**Avis de la mission régionale
d'autorité environnementale de la région Occitanie
sur la révision du PLU (5^{ème} révision)
du plan local d'urbanisme de Sorèze (81)**

N° saisine 2019-8023
N° MRAe 2020AO4

Localisation des trois sites concernés par la révision allégée n°5

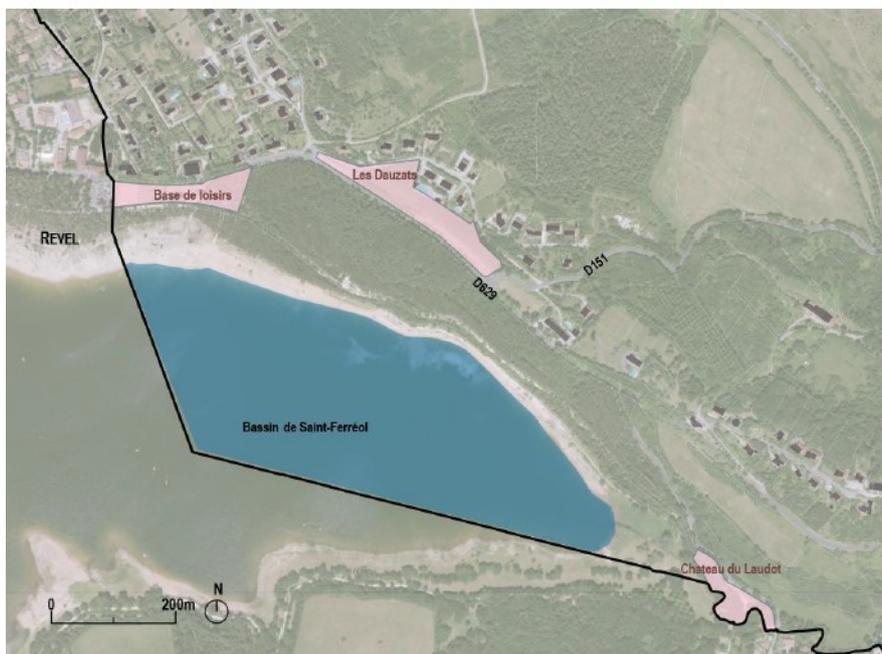
Le rapport de présentation ne présente pas d'alternative pour la localisation des projets, au regard des solutions de substitution raisonnables⁵. Présenter des scénarios alternatifs, en particulier dans le secteur du Laudot particulièrement sensible, aurait permis d'envisager des diminutions d'impacts environnementaux. Ce point est développé dans le paragraphe ci-dessous.

Enfin, les OAP n'apportent aucune orientation quant aux aménagements à réaliser et sont trompeuses pour un lecteur non averti : elles indiquent l'état actuel des sites (espaces naturels ou aires de stationnement existants), laissant penser à tort que les espaces naturels sont préservés, alors que ceux-ci peuvent être aménagés.

La MRAe recommande de compléter la justification des projets en se plaçant dans une perspective globale d'aménagement du bassin de Saint-Ferréol à l'échelle des quatre communes concernées (besoin en nombre de stationnements, etc.) et d'analyse des solutions de substitution raisonnables tant en termes de localisation d'aires de stationnement que de recours à d'autres modes opérationnels pour l'accès au site classé.

*Inventaire départemental des zones humides - conseil général du Tarn -
extrait de Picto Occitanie*

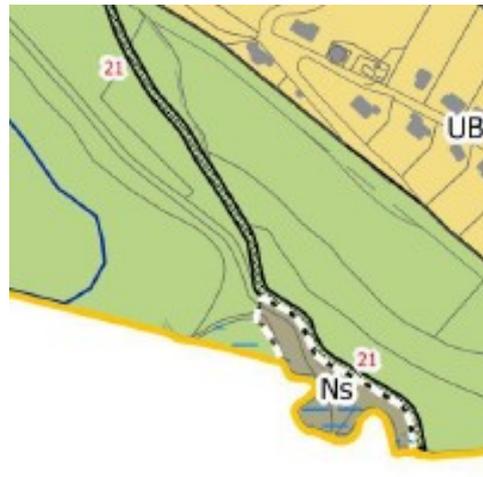
Ce secteur est contigu à une la zone humide avérée du Laudot qui figure à l'inventaire départemental du département du Tarn. Le rapport indique que seules les espèces hygrophiles ont été recherchées pour caractériser les zones humides, sans sondage pédologique sur les abords du stationnement. La MRAe rappelle que l'article 23 de la loi relative à la création de l'Office français de la biodiversité reprend la rédaction de l'article L. 211-1 du code de l'environnement restaurant le caractère alternatif des critères pédologique et floristique pour la caractérisation des zones humides¹¹. L'inventaire devra donc être complété pour prendre en compte les nouveaux critères. Par ailleurs, même sur le seul fondement floristique, le rapport ne conclut pas sur la présence ou l'absence de zone humide.

Enfin, sur ce secteur particulièrement proche des rives du Laudot, rien n'est dit de l'état de fonctionnement de la zone humide contiguë avérée, ni du bon état du cours d'eau. Or des solutions de rétention des ruissellements peuvent être nécessaires afin d'éviter les pollutions aux hydrocarbures et des impacts potentiels sur le cours d'eau et les rives pourraient être observés, notamment en phase travaux.

La MRAe recommande d'analyser le fonctionnement de la zone humide avérée sur le site du Laudot, et de proposer des mesures visant à la préserver, tant en phase de travaux que d'exploitation.
